附图4

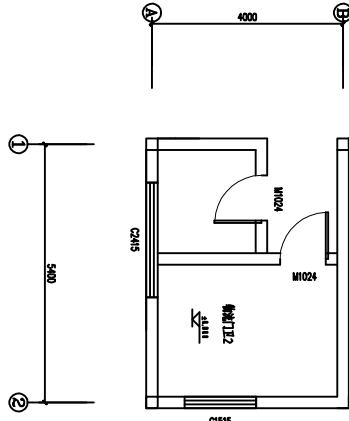
物流大门1 ±0.000平面尺寸调整，外墙内缩0.4m。

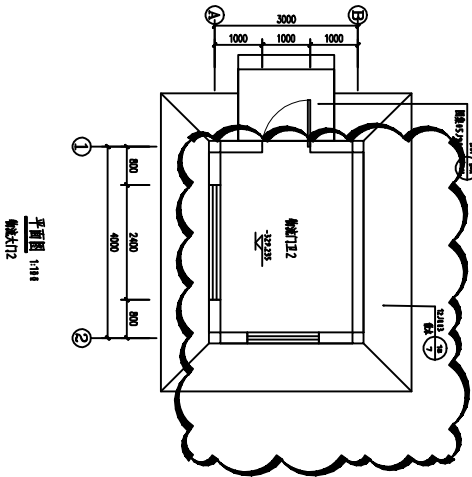
物流大门2 ±0.000平面尺寸调整，北侧外墙外扩0.99m，东侧外墙外扩1.4m。
